ODPOWIEDZI NA PYTANIA

Zamawiający – Gmina Łochów w związku z pytaniami do SIWZ postępowania o udzielenie zamówienia publicznego prowadzonego w trybie przetargu nieograniczonego pn. „Odnawialne źródła energii w Gminie Łochów”, numer postępowania: ZP.271.1.22.2017 na podstawie art. 38 ust. 2 ustawy z dnia 29 stycznia 2004 r. Prawo zamówień publicznych (Dz. U. z 2017 r. poz. 1579), przekazuje Wykonawcom treść pytań wraz z udzielonymi odpowiedziami.

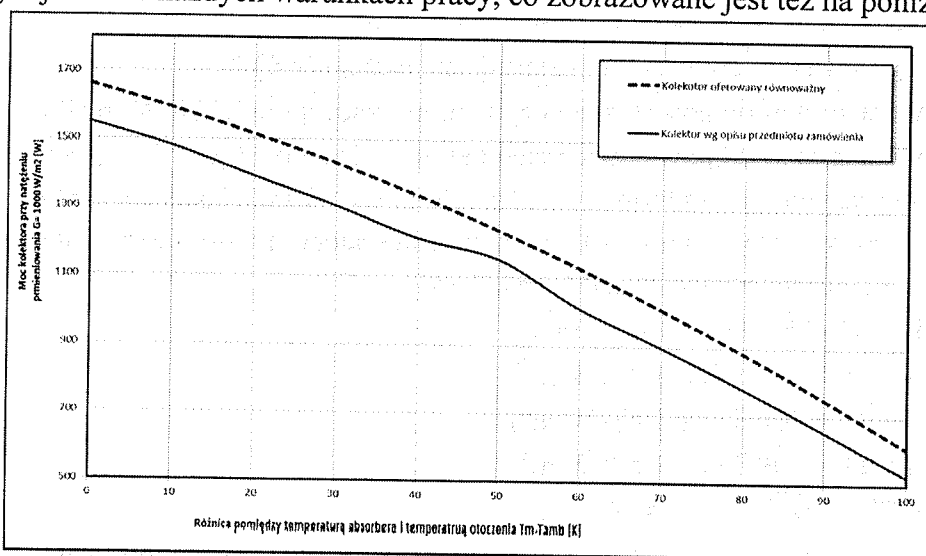
Prosimy o dopuszczenie do zastosowania w zakresie równoważności przyjętych rozwiązań, kolektora słonecznego o sprawności optycznej niższej niż minimalna określona w opisie przedmiotu oraz o wyższym niż dopuszczonym współczynniku a_2 , pod warunkiem zaferowania kolektora, którego moc dla różnicy temperatury dT wynoszącej odpowiednio 0K, 10K, 30K, 50K i 70K jest wyższa od mocy kolektora wymaganej przez Zamawiającego, a wynikającej z poniższych wymogów podanych w opisie przedmiotu zamówienia:

Dodatkowo w trzech z powyższych punktów różnicy temperatury dT , równych 0K, 10K, oraz 30K, Zamawiający żąda wyższej wartości mocy kolektora. W efekcie minimalna wymagana moc kolektora słonecznego w charakterystycznych punktach różnicy temperatury dT oraz przy natężeniu promieniowania $G = 1000 \text{ W}/\text{m}^2$ wynosi odpowiednio:

- **1550 W** (dla $dT = 0\text{K}$ i $G = 1000 \text{ W}/\text{m}^2$)
- **1480 W** (dla $dT = 10\text{K}$ i $G = 1000 \text{ W}/\text{m}^2$)

- 1 305 W (dla $dT = 30K$ i $G = 1000 W/m^2$)
- 1 150 W (dla $dT = 50K$ i $G = 1000 W/m^2$)
- 897W (dla $dT = 70K$ i $G = 1000 W/m^2$)

Dla każdego kolektora słonecznego, w dostępnym publicznie załączniku co certyfikatu Solar Keymark prezentowane są obliczone moce w tych samych punktach, co dla osób mniej zorientowanych umożliwia prostą, jednoznaczną i bezpośrednią ocenę spełnia powyższego kryterium. Postawienie wymagań co do wydajności kolektora słonecznego wyłącznie w oparciu o moc kolektora, umożliwia Zamawiającemu uzyskanie wyższej wydajności cieplnej i wyższego efektu ekologicznego co zapewnia spełnienie celu projektu na wyższym poziomie niż wynika z wymagań opisanych w SIWZ. Jednocześnie zamawiający nie będzie ograniczał konkurencji, poprzez niedopuszczenie do zastosowania produktów o wyższej wydajności, co łatwo robić wprowadzając wiele szczegółowych parametrów, jak jest to zrobione w obecnej specyfikacji. Parametry te osobno nie wskazują na wydajność cieplną kolektora słonecznego, a dopiero wyliczona na ich podstawie moc dla różnych warunków pracy pozwala na dokonanie obiektywnego porównania oferowanych kolektorów. Przyjęty opis przedmiotu zamówienia, obecną treścią opisu w zakresie kolektorów słonecznych narusza zasady konkurencji co jest sprzeczne z prawidłowym wydatkowaniem środków publicznych, gdyż nie dopuszcza do zastosowania oferowanego przez nas kolektora o wyższej wydajności w każdych warunkach pracy, co zobrazowane jest też na poniższym wykresie:

Prosimy Zamawiającego o dopuszczenie każdego kolektora słonecznego, w tym oferowanego przez nas, który spełniał będzie warunki minimalnej mocy w całym zakresie pracy, wyższe niż wymaga Zamawiający w opisie przedmiotu zamówienia, pomimo różnicy w podanych współczynnikach: sprawności optycznej, współczynnikach strat a_1 i a_2 , przy uwzględnieniu minimalnej powierzchni czynnej min. $1,86 m^2$ i minimalnej powierzchni $2,00 m^2$.

Zamawiający dopuszcza zastosowanie każdego produktu (rozwiązania) równoważnego pod warunkiem wykazania przez Wykonawcę, że osiągnięte będą minimalne wskaźniki dla projektu określone w Programie Funkcjonalno-Użytkowym i Opisie przedmiotu zamówienia.
